**ANNEXE A**

**AVIS PRÉALABLE DES AUTORITÉS AÉRONAUTIQUES**

**Concerne:** Extension du parc de éolien de Fernelmont - 6 éoliennes

**Demande d'avis sur la compatibilité de parc éolien sur la commune de FERNELMONT  
(Extension)**

## Représentation des Sites éoliens et les liaisons FH.

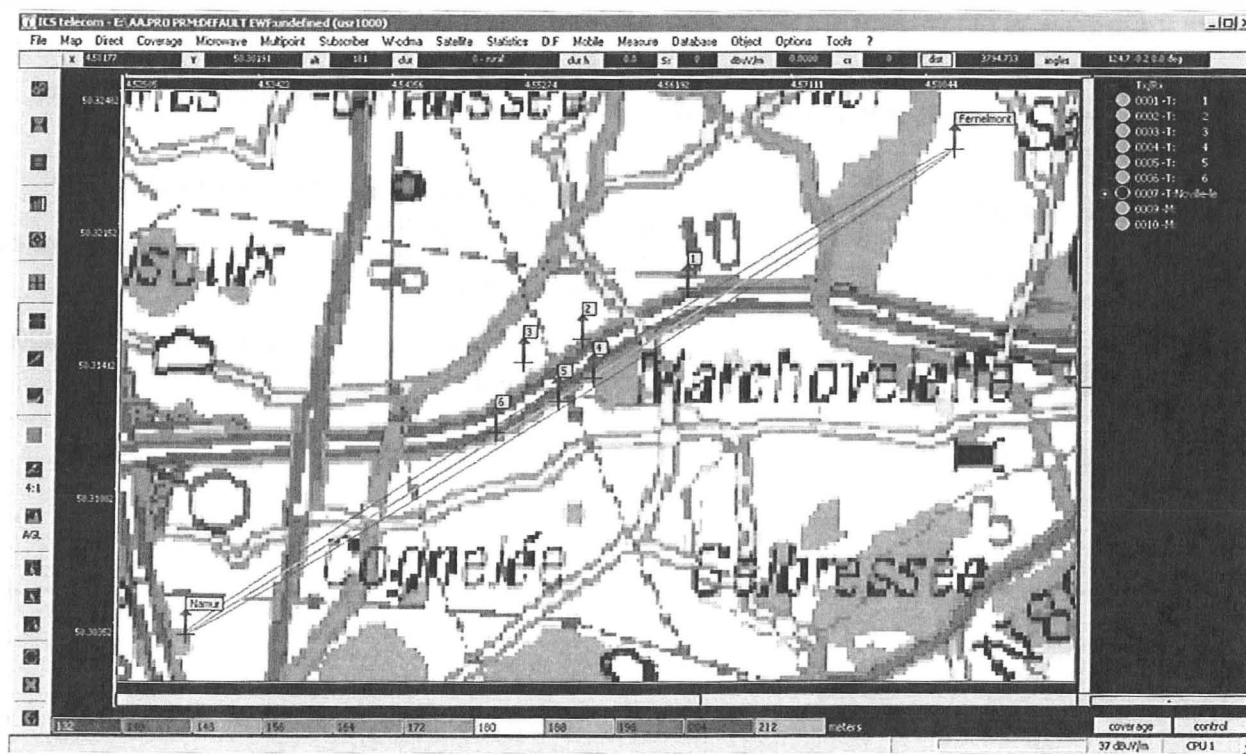
Après consultation de l'opérateur concerné et examen de votre lettre du 09/11/2010, je vous informe que de l'étude d'incidences réalisée par l'IBPT sur les faisceaux hertziens autorisés, il ressort que votre projet de parc éolien de FERNELMONT ne risque pas d'interférer avec ceux-ci excepté les éoliennes WT4 (X=189.919 / Y=135.252) – WT5 (X=189.636 / Y=135.058) – WT6 (X=189.162 / Y=134.805)

En effet, les éoliennes WT4 – WT5 et WT6 ne sont pas compatibles avec la liaison hertzienne suivante :

- NOVILLE-LES-BOIS - 04°58'15"/50°32'32" ⇔ VEDRIN - 04°53'15"/50°30'32"  
La liaison utilise des fréquences de la bande des 18 GHz.  
Les éoliennes 4 – 5 et 6 se situent à seulement 7 – 4 et 38 m de l'axe du faisceau hertzien.  
La distance minimale à respecter doit être de 85m.

## Conclusion.

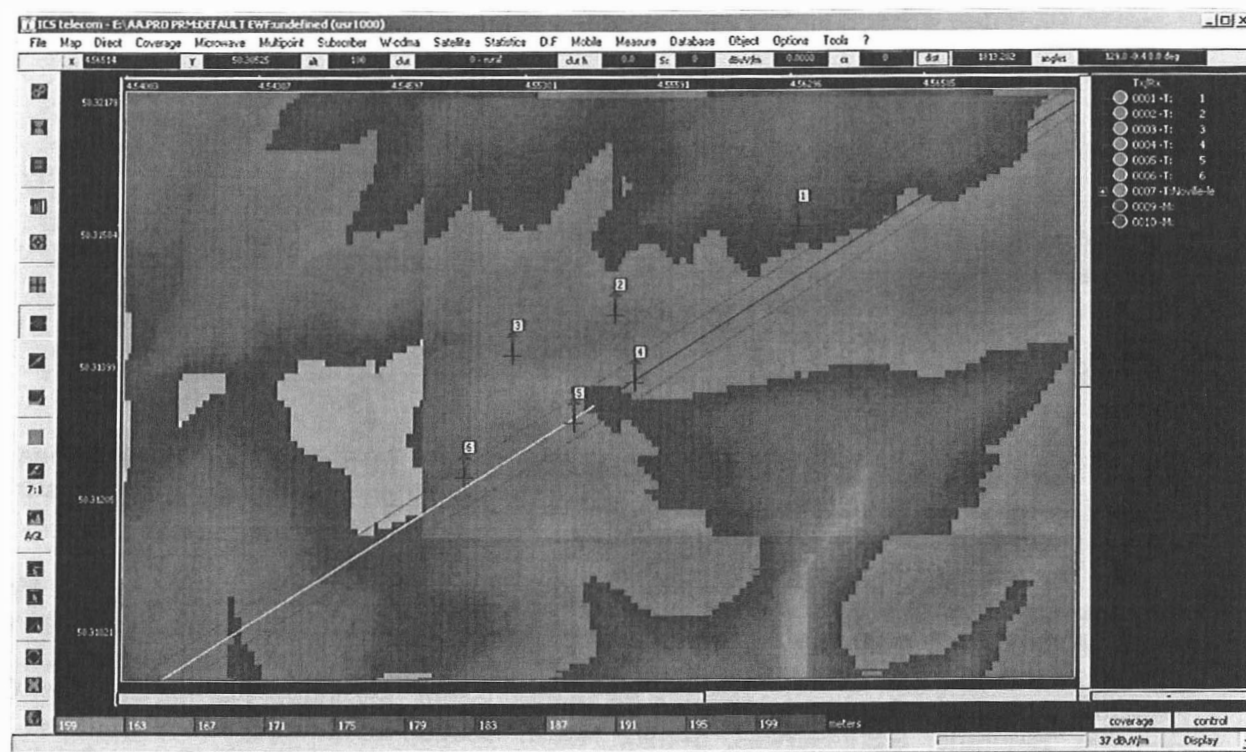
La cohabitation entre les éoliennes et les FH pose un gros problème de compatibilité pour l'éolienne 4, 5 et 6.

Pour les autres, il n'y aurait pas de problème si la réalisation correspond bien aux coordonnées fournies. On a considéré le rayon des pales de 50m, une résolution de 30m et le corridor occupé dans la bande de fréquences utilisées.
